DIRECCION DE PLANEACION DE ALMACENES GERENCIA DE CORNERS		CHECKLIST DE REVISION DE PROYECTO	
DATOS DEL PROYECTO		TIPO DE REQUERIMIENTO	
NOMBRE		CORNER NUEVO	REUBICACIÓN
ALMACEN		REDUCCIÓN	CAMBIO DE IMAGEN
M2		AMPLIACIÓN	MUEBLE SUELTO
FECHA DE AUTORIZACIÓN			
AUTORIZADO POR			
PUNTOS A GARANTIZAR EN LA INSTALACIÓN DE PROYECTOS CORNERS DE ACUERDO A LINEAMIENTOS Y CRITERIOS DE PROYECTOS CORNERS EN TIENDAS NUEVAS Y TIENDAS EN OPERACIÓN		CRITERIOS DE DISEÑO	
		FULL CORNER	
		PERIMETRO MODULAR + AMB MARCA	
		SOFT CORNER	
		PERIMETRO GENERICO+ ID + AMB MARCA	
		PERIMETRO GENERICO+ ID + AMB GENERICO

ALMACÉN
LIVERPOOL
ECATEPEC

MARCA - M² AUTORIZADOS
AMERICAN EAGLE
A= 51.3 m²

PROYECTO: Arq. Marco Blanquet	AMERICAN EAGLE LIVERPOOL ECATEPEC JUNIORS	No.	FECHA	MODIFICACION Y/O COMENTARIOS	REVISO	CROQUIS DE REFERENCIA	REFERENCIA	AE X ME
	REVISO: Arq. Ricardo Arreola								
	DIBUJO: PROYECTOS								
	NOTA: TODO LO CONTENIDO EN ESTE PLANO ES PROPIEDAD DE THINK ARCHITECTURE S.A. DE C.V. (R), PARA USO EXCLUSIVO Y UNICO DEL PROYECTO, CUALQUIER VARIACION O MODIFICACION DEBERA SER CONSULTADA, ENTIENDASE BIEN ANTES DE REALIZARLA.								
		FECHA: 3-jul.-19	UBICACION:		ACOTACION: mm			CLAVE AE-LIV-EC

PLANTA GENERAL
ESC. 1:50

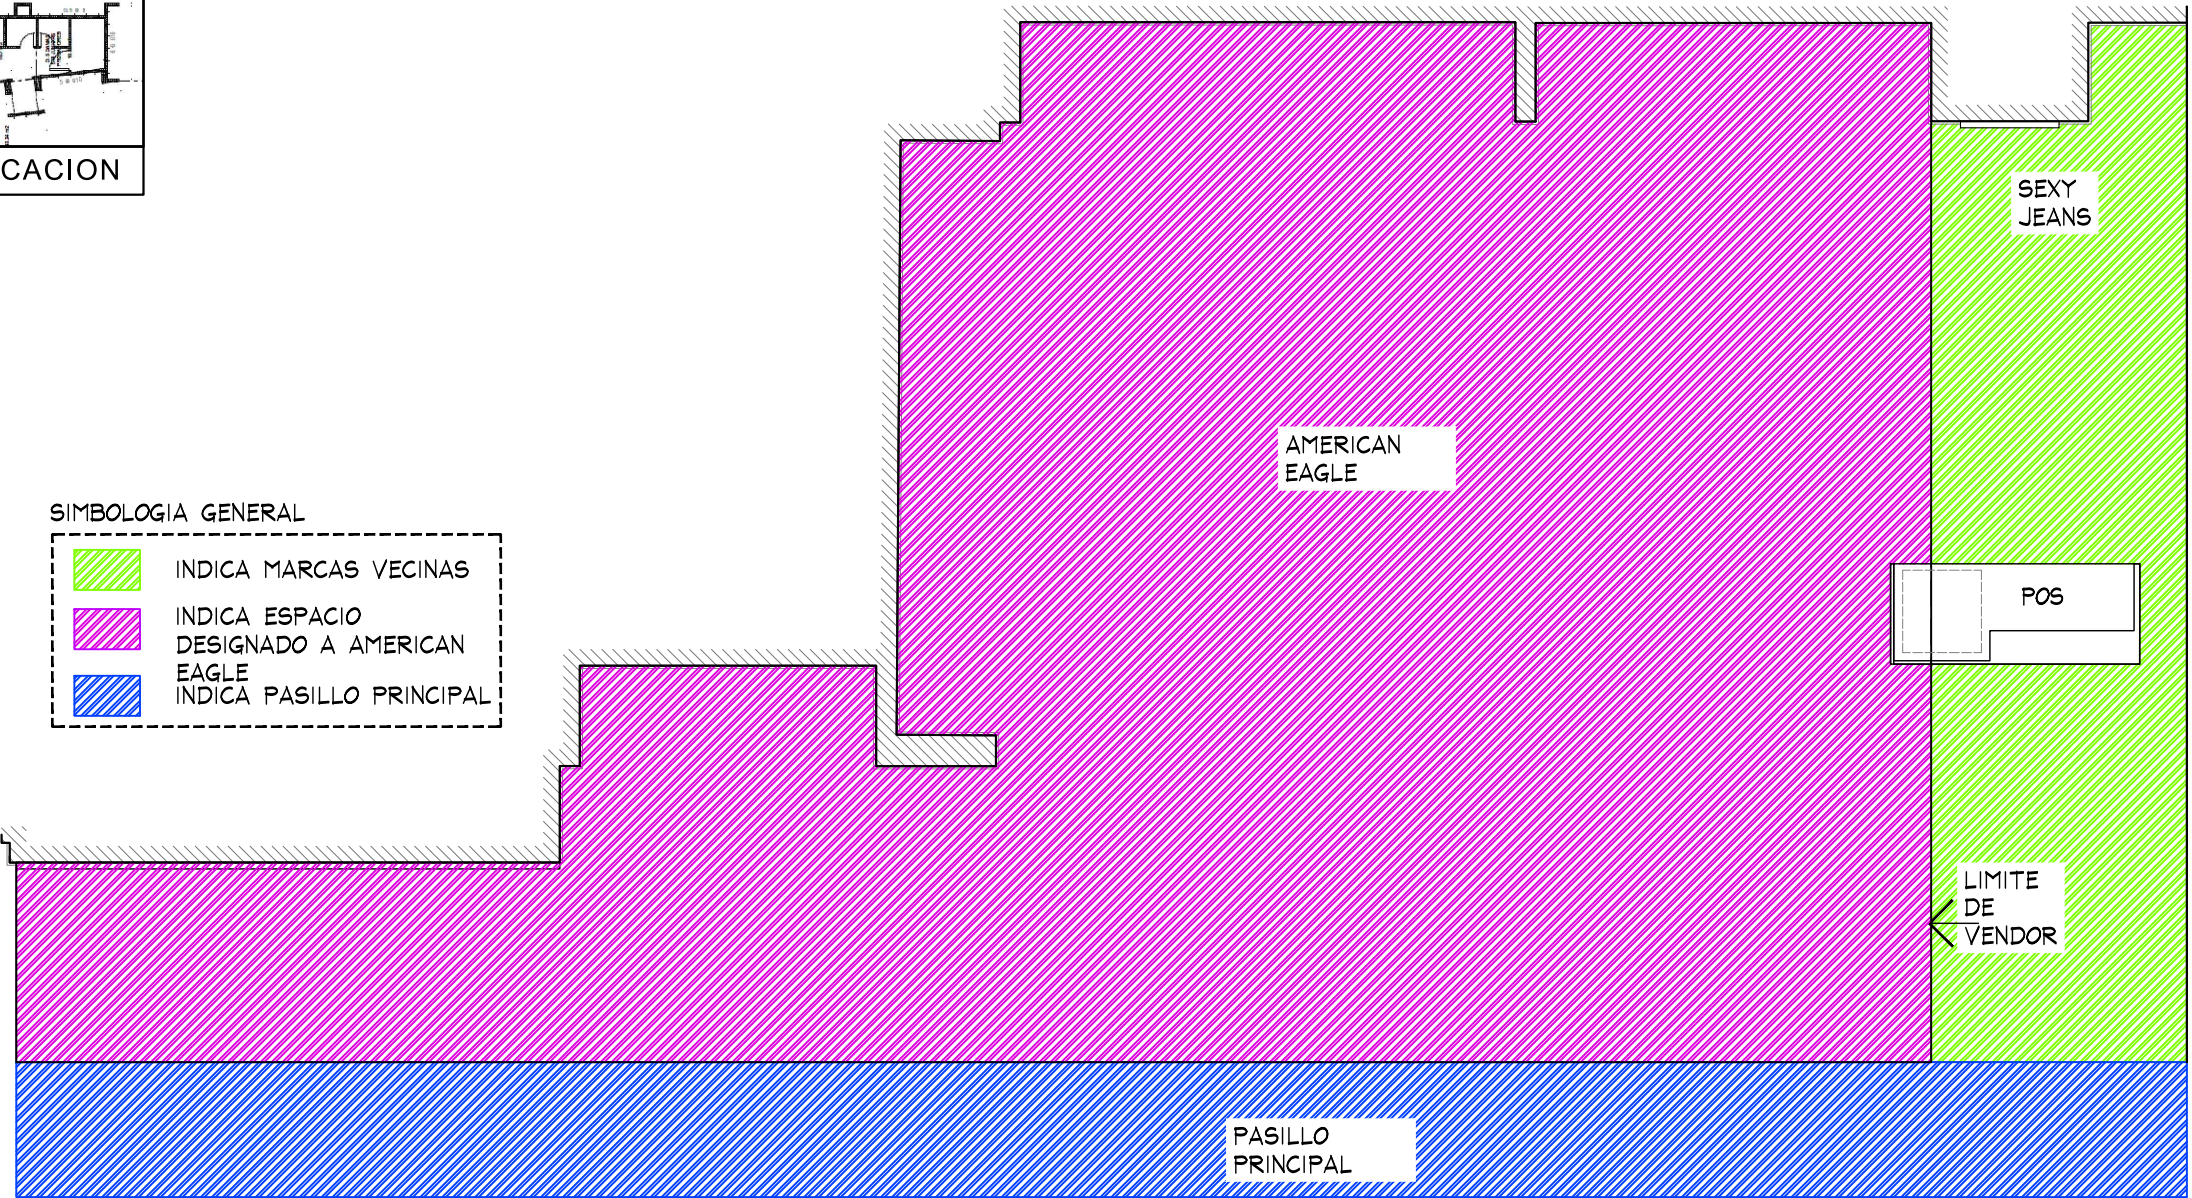
ES RESPONSABILIDAD DE LA MARCA VERIFICAR CON LEVANTAMIENTO FISICO LAS MEDIDAS DEL ESPACIO ASIGNADO PREVIA INSTALACIÓN Y/O FABRICACIÓN, EN CASO DE ENCONTRAR ALGUNA DIFERENCIA QUE COMPROMETA EL PROYECTO AUTORIZADO, FAVOR DE CONTACTAR AL JEFE DE PROYECTOS DE CORNERS QUE AUTORIZO EL MISMO.

PLANTA DE MOBILIARIO

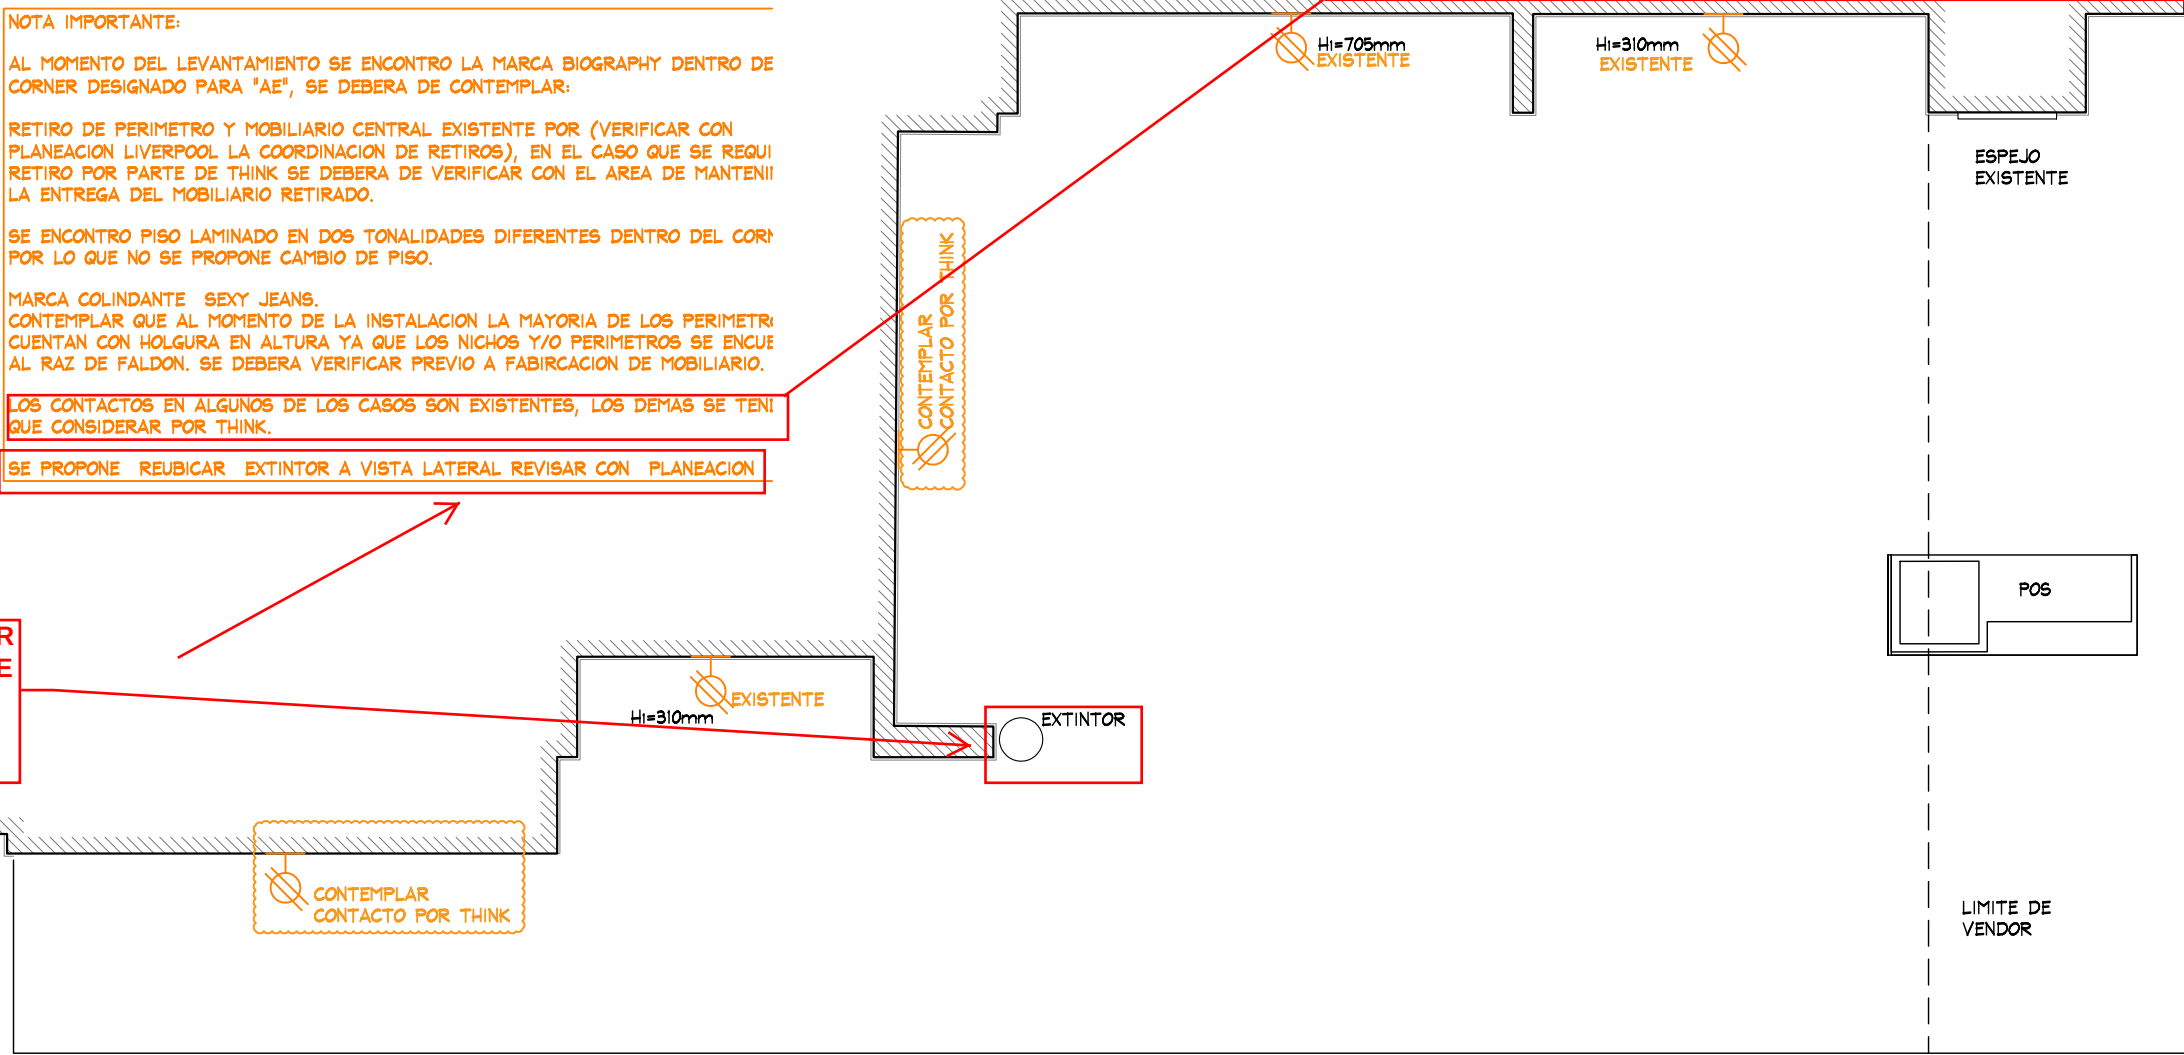
AMUEBLADO DE MARCA - OK
SE SOLICITA A MARCA COLOCAR
NIVELADORES METALICOS BASE
PLASTICA. ALTURA MÁXIMA DE
MOBILIARIO DE 1500 MM [YA
INCLUYENDO NIVELADORES]

SE PROPONE REUBICAR EXTINTOR A VISTA LATERAL REVISAR CON PLANEACION

RESPECTAR CIRCULACIONES MINIMAS DE 900 MM

PLANTA DE FUERZA
ESC. 1:50

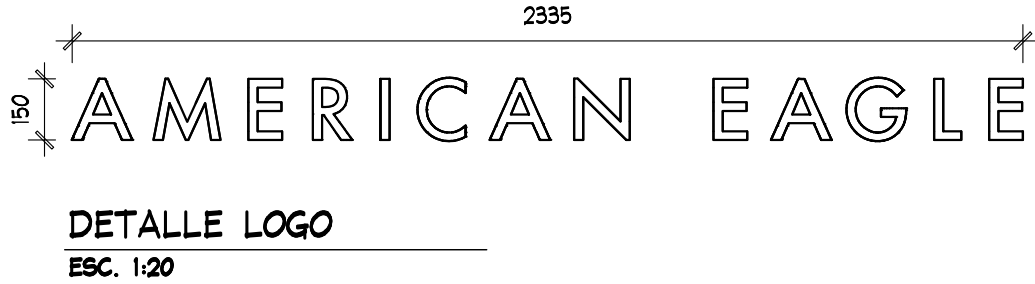
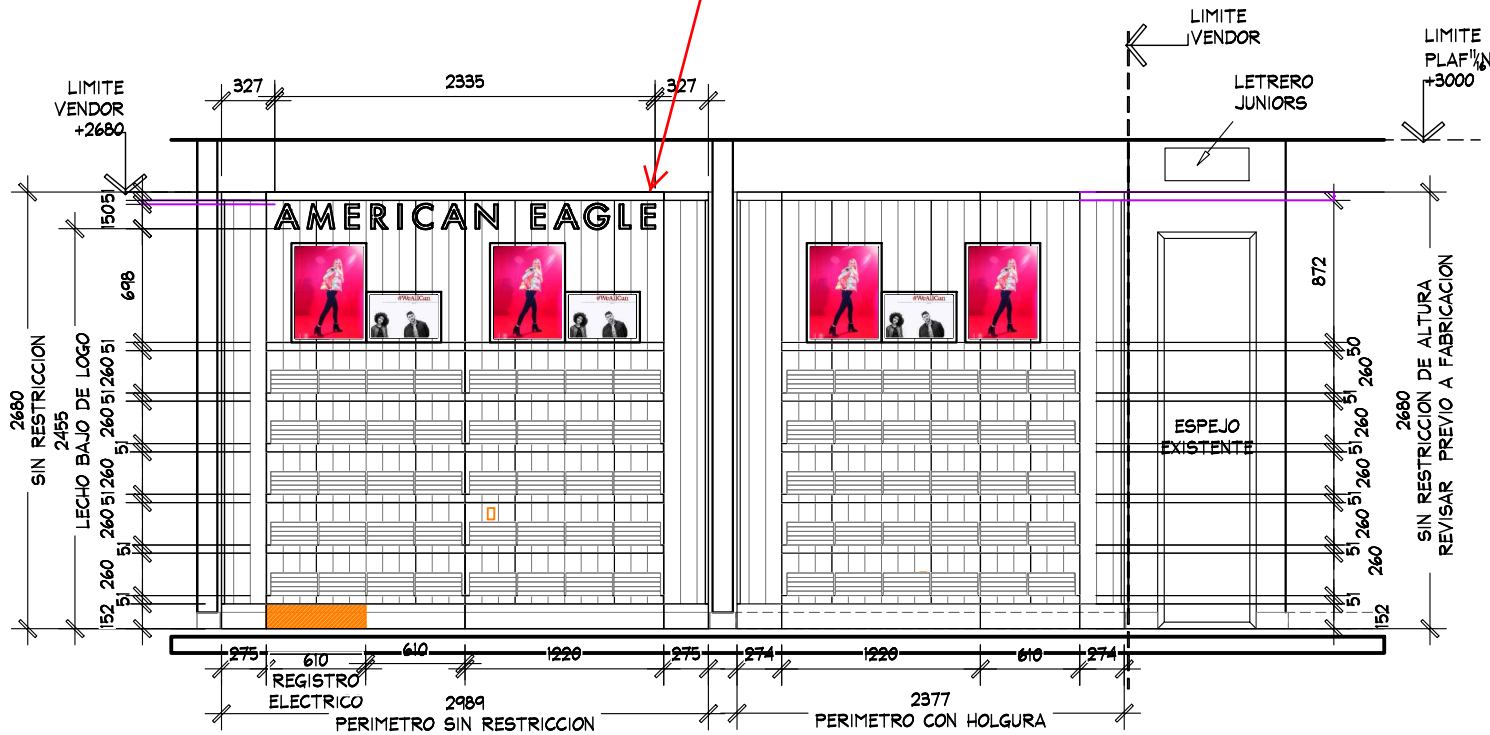
LA MARCA PUEDE UTILIAR LOS CONTACTOS ELECTRICOS EXISTENTES. SI SE REQUIEREN NUEVOS O LA REUBICACIÓN DE CONTACTOS EXISTENTES ESTOS SERAN RESPONSABILIDAD Y CON CARGO 100% POR PARTE DE LA MARCA, EN CASO DE DAÑO EN PISO, SE DEBERA DE REEMPLAZAR LAS PIEZAS DAÑADAS

SE SOLICITA A MARCA NO REUBICAR EXTINTOR, ES RESPONSABILIDAD DE MARCA RESPETAR POSICIÓN ACTUAL DE EXTINTOR

MARCA ES RESPONSABLE DE VERIFICAR CON MANTENIMIENTO DE TIENDA, ESPECIFICACIONES DE CARGA ELECTRICA

ALZADO "A"
ESC. 1:50

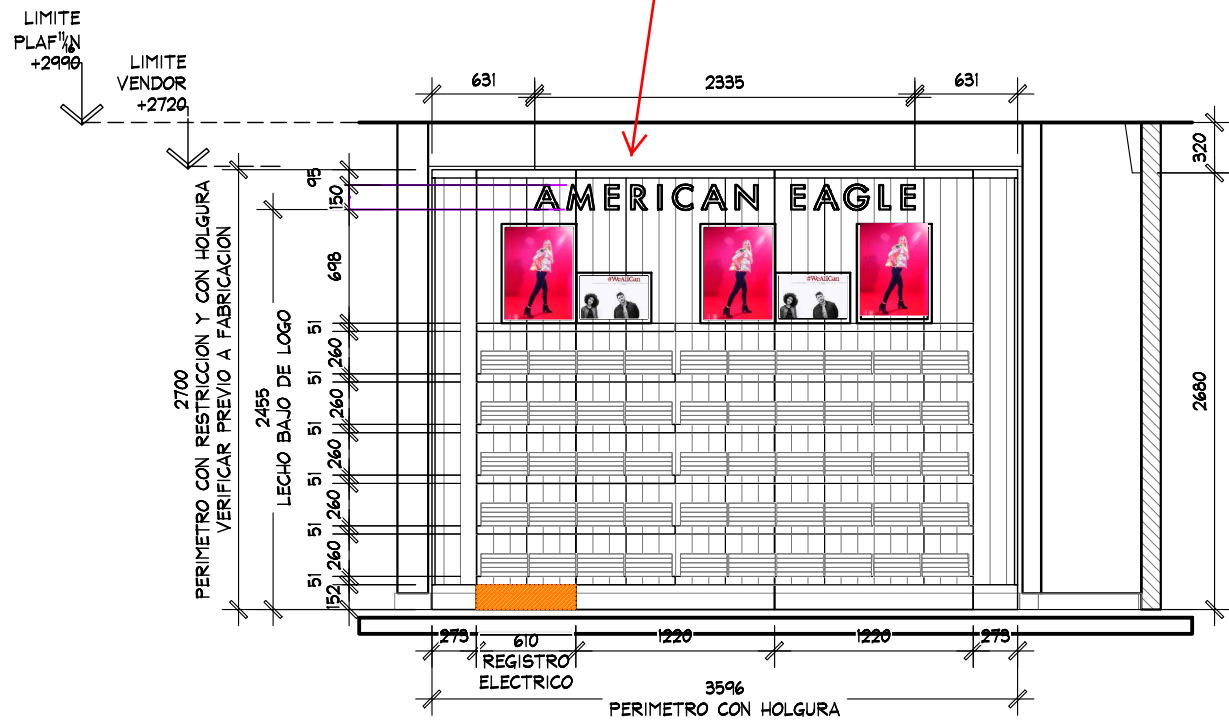
MARCA ES RESPONSABLE DE FABRICAR MOBILIARIO AUTOSOPORTANTE, NO SE AUTORIZA FIJAR NINGUN ELEMENTO A MURO O ALBAÑILERIA DE LIVERPOOL. EN CASO DE REQUERIR COLOCAR CREMALLERAS, ESTAS SERAN 100% CON CARGO A MARCA

ALZADO "C"

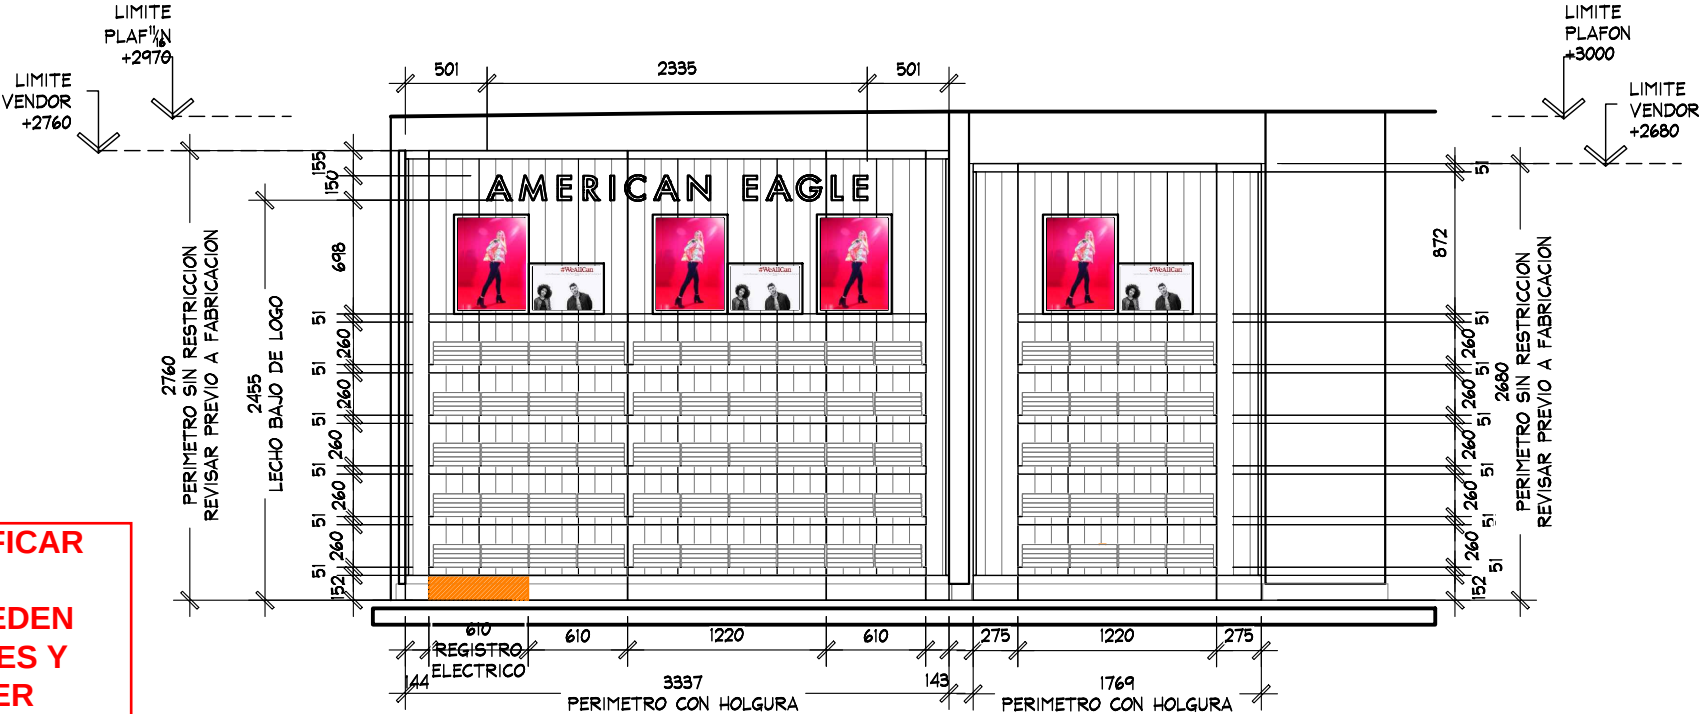
ES RESPONSABILIDAD DE LA MARCA VERIFICAR LO SIGUIENTE:
+ SE REQUIERE QUE LOS PERIMETROS QUEDEN SECCIONADOS EN PANELES DESMONTABLES Y MODULABLES DE 1220, 610 MM O CUALQUIER MULTIPLO, EN CASO DE REQUERIRSE AJUSTES LATERALES ESTOS NO DEBEN SUPERAR LOS 610 MM EN TOTAL. + NO SE PERMITE LA FIJACIÓN DE LOS PANELES DE LA MARCA A LA ALBAÑILERIA DE LA TIENDA, SOLO A CREMALLERAS, EN CASO DE QUE NO EXISTAN, ES RESPONSABILIDAD DE LA MARCA HABILITARLAS PARA NO DAÑAR LOS MUROS EXISTENTES, LAS CREMALLERAS DEBEN TENER UNA ALTURA MAXIMA DE 2400 MM Y COMENZAR IGUALANDOLAS A LA DE LOS MUROS ALEDAÑOS DE LA MISMA SECCIÓN
